Endbericht
der externen Qualitätssicherung des Projektes
„Regionale Lärminderungsplanung Rhein-Main-Region“

Auftraggeber: IFOK GmbH
Institut für Organisationskommunikation
Berliner Ring 89
64625 Bensheim
im Rahmen des Regionalen
Dialogforums Flughafen Frankfurt

Ausgestellt am: 18. November 2005

Abb. 1 Abweichungen zwischen Pixel- und Vektorgrafik (Bereich Darmstadt und Weiterstadt)

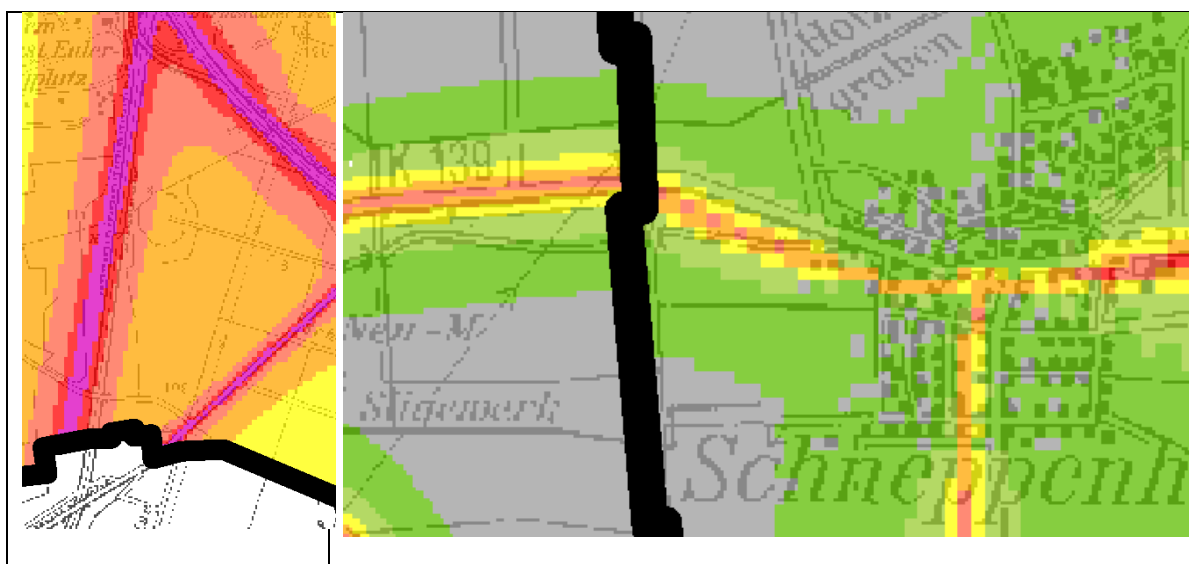
Teilweise fallen in den Gebieten Weiterstadt und Darmstadt erhebliche Ungenauigkeiten in der Lage der georeferenzierten Vektorgrafiken (Ergebnisraster) im Vergleich zur darunter liegenden georeferenziert kalibrierten Pixelgrafik auf. Vergleichbare Ungenauigkeiten finden sich im Gebiet

des Planungsverbandes, im Gebiet der Stadt Mainz und im Untersuchungsgebiet Büttelborn nicht. In der Abbildung 1 werden beispielhaft solche Ungenauigkeiten, die auch jeder Betrachter der veröffentlichten Pläne erkennen kann, gezeigt.

Die vom Gutachter in den Diskussionen gegebene Erklärung (Verzerrungen im Bereich der untergelegten Pixelgrafik) kann von der Qualitätssicherung nicht als Begründung nachvollzogen werden, da solche – selbstverständlich nicht ganz auszuschließenden Verzerrungen – nicht die gezeigte Abweichung von 120 m (linke Bildhälfte) in unmittelbarer Nachbarschaft einer Straße erklären können, die völlig exakt auf der Pixelgrafik liegt.

Wenn beim Betrachten der rechten Bildhälfte der Eindruck entsteht, dass die berechneten Straßen (Vektorgrafik) durch Gebäude führen (Pixelgrafik), so ist dies nur ein Darstellungsproblem ohne Einfluss auf die Berechnungsgenauigkeit. Im akustischen Modell besitzen die nicht dargestellten Hindernisse (Gebäude) den gleichen Versatz zur Pixelgrafik, so dass die relativen Bezüge in den bebauten Flächen korrekt sind und dementsprechend die Berechnungen richtig dargestellt werden. Dennoch ergibt sich ein Problem bei der Fortschreibung der Pläne dann, wenn im Rahmen einer Aktualisierung Objekte mit exakter Georeferenzierung geliefert werden und diese in das akustische Modell eingebaut werden. Dies erfordert dann eine erhebliche Nachbereitung, da allem Anschein nach die Probleme nicht auf der hinterlegten kalibrierten Pixelgrafik beruhen, sondern offensichtlich im Rahmen einer nicht optimal georeferenzierten Vektorgrafik, insbesondere auf dem Gebiet von Weiterstadt zu suchen ist.

Abb. 4

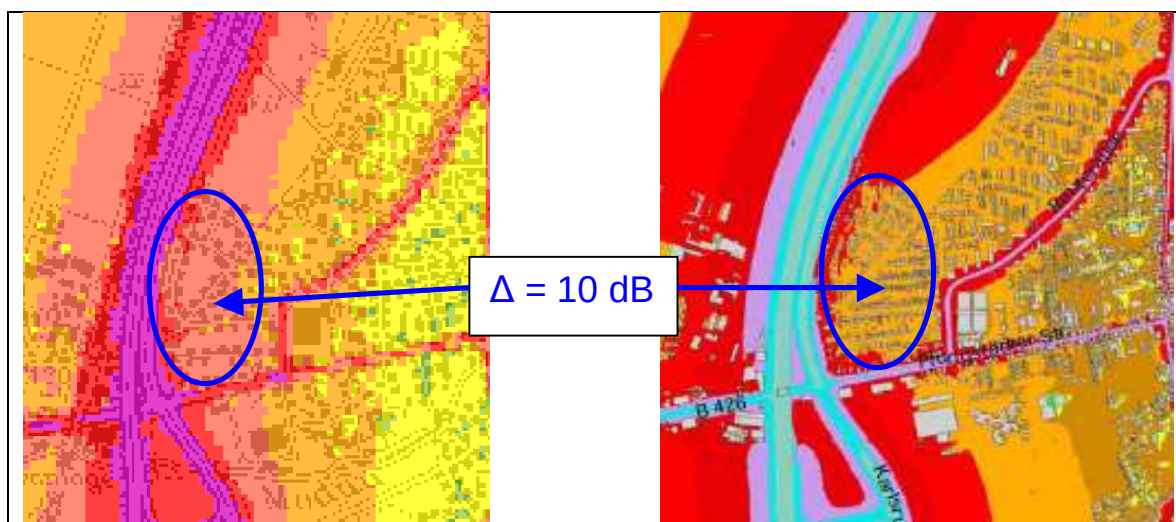
Es ist zu betonen, dass die Schallausbreitungsberechnung für den Straßenverkehr nach der RLS90 durchgeführt wurde unter Berücksichtigung von Schallreflexionen. In diesem Punkt herrscht Übereinstimmung mit den Berechnungsmethoden des Gutachters. In Abb. 4 werden die Berechnungsergebnisse für den Straßenverkehrslärm tagsüber vergleichend dargestellt, wobei in dem umrandeten Bereich des Wohngebietes „Am Lämmchesberg“ Pegeldifferenzen von bis zu 10 dB auftreten. Um diesen Betrag liegen die Berechnungsergebnisse des Gutachters höher als die Berechnungsergebnisse der Stadt Darmstadt. Solche Abweichungen sollten in qualitätsgesicherten akustischen Berechnungen nicht auftreten, wenn die Ausgangsdatenbasis gleich ist. Immerhin entspricht die vorgefundene Abweichung in ihrer Wirkung einem Unterschied der Verkehrsmenge um den Faktor 10.

Es sei jedoch betont, dass es sich hierbei nur eine einzelne Stichprobe handelt, deren Ergebnisse nicht auf andere Gebiete extrapoliert werden dürfen. Außerdem kann die Qualitätssicherung an dieser Stelle die vorgefundene Abweichung nur konstatieren, nicht jedoch bewerten. Dies würde eine detaillierte Auseinandersetzung der Qualitätssicherung mit den Berechnungsmodellen der Gutachters und der Stadt Darmstadt sowie mit weiteren Berechnungsdetails erfordern. Für eine solche detaillierte Ursachenermittlung fehlt der Qualitätssicherung jedoch der Auftrag. Es wird seitens der Qualitätssicherung empfohlen, eine Klärung der festgestellten Abweichungen herbeizuführen.

- 6.2 Nachbesserung der Konfliktpläne für Darmstadt wegen eines Mangels des Lärmempfindlichkeitsplanes im Ortsteil Wixhausen^{*}
- 6.3 Die Ursache für die Abweichungen von 10 dB(A) der Gutachterergebnisse gegenüber den Berechnungen der Stadt Darmstadt für das Wohngebiet „Am Lämmchesberg“ im Ortsteil Darmstadt-Eberstadt ist zu untersuchen. Die Ergebnisse der Untersuchungen sind ggf. im Gutachten zu berücksichtigen.
- 6.4 Es wird dem Regionalen Dialogforum empfohlen, den eingeschlagenen Weg grundsätzlich auf der Basis des „alten“ § 47a BImSchG fortzusetzen. Die Darstellung der Lärmsituation streng nach neuem Recht (EG-Umgebungslärmrichtlinie) auf der Basis der aktuellen Verordnungsentwürfe ist aus Sicht der Qualitätssicherung nicht zielführend (siehe die in Anlage 2 gezeigte Gegenüberstellung an einem Beispiel für Straßenverkehrslärm).

Anlage 1

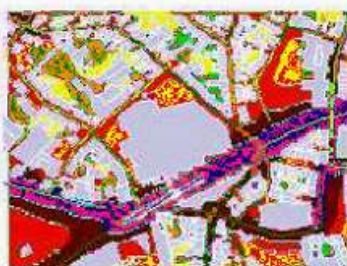
In Anlage 1 der vorliegenden Stellungnahme der Qualitätssicherung wird an einem innerstädtischen Gebietsausschnitt (400 x 500 m) der tatsächliche gemittelte Einfluss der Reflexion dargestellt, ermittelt nach einer statischen Auswertung über das exemplarische Berechnungsgebiet. Berücksichtigt man vorsorglich die Standardabweichung im konservativen Sinne, so kann davon ausgegangen werden, dass in diesen bebauten Gebieten (und in der Regel werden nur in bebauten Gebieten Konflikte ausgewiesen) die Lärmkonflikte bei einer Berechnung ohne Reflexionen um ca. 3 dB zu gering bewertet werden.
